ANEXO IV

Relatório Fotográfico dos bueiros

RELATÓRIO FOTOGRÁFICO DOS BUEIROS

Estaca 287

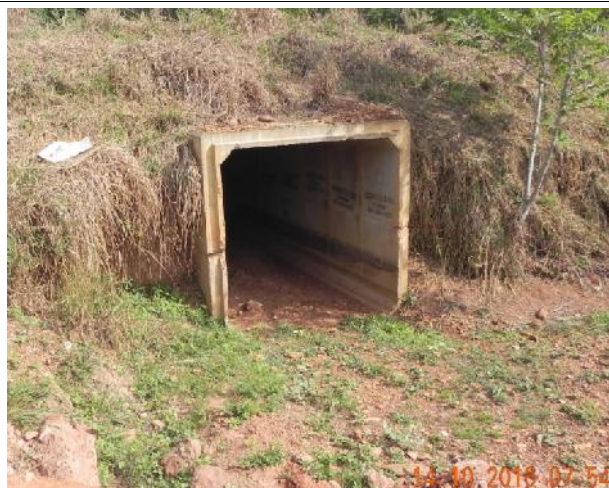
❖ **Não execução da boca do BSCC (Bueiro Simples Celular de Concreto) nas estacas 287 e 361**
